NOTAT

Projektnavn: N vådområde ved Heltborg
Projekt nr.: 1233936
Udarbejdet af: Jane Rosenstand Laugesen
Kvalitetssikring: Kasper Abildtrup Rasmussen
Modtager: Thisted Kommune
Side: 1 af 8

Opdatering af projekttiltag, vådområde ved Heltborg pumpelag

Figur 5-2 Simpel skitse af område, hvor der eventuelt kan laves en mindre terrænregulering for at skærme sommerhusets have/krat mod høje vandstande.

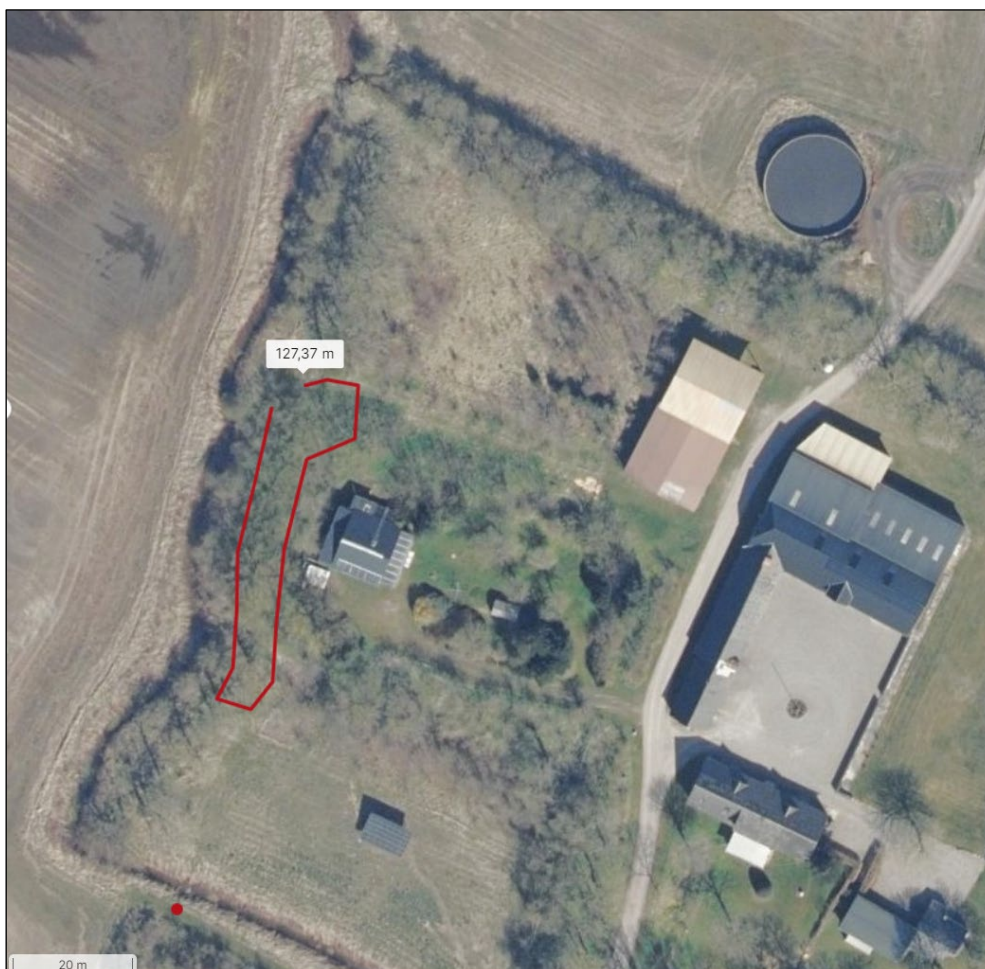
Der ligger også et sommerhus (se rød pil i Figur 5-1) lige vest for gården ved Futtrupvej men udenfor nuværende projektområde. Det anbefales, at det i detailprojekteringen undersøges, om der ligger noget i jorden i forbindelse med det lille sommerhus (Figur 5-2) f.eks. et nedslivningsanlæg.

Terrænet omkring sommerhuset ligger relativt højt, og der vil selv ved store hændelser (vandstand på 0,4 m) være minimum 1,25 m's afvandingsdybde. Det er dog en mulighed, at der laves en mindre terrænhævning imellem sommerhuset og nuværende pumpegrøft for at sikre, at der ikke bliver for vådt tæt på sommerhuset (se simpel skitse i Figur 5-2). Derfor afsættes der en post til dette jordarbejde.

De nævnte afværgetiltag lige vest for projektområdet som bliver nødvendige, da pumpen sløjfes, er ikke prissat i den oprindelige forundersøgelse. Til gengæld vil der i det ændrede projekt ikke blive behov for tiltagene med nye pumper. Derfor flyttes posten fra nye pumper til sikring af arealerne ved sommerhus og solceller.
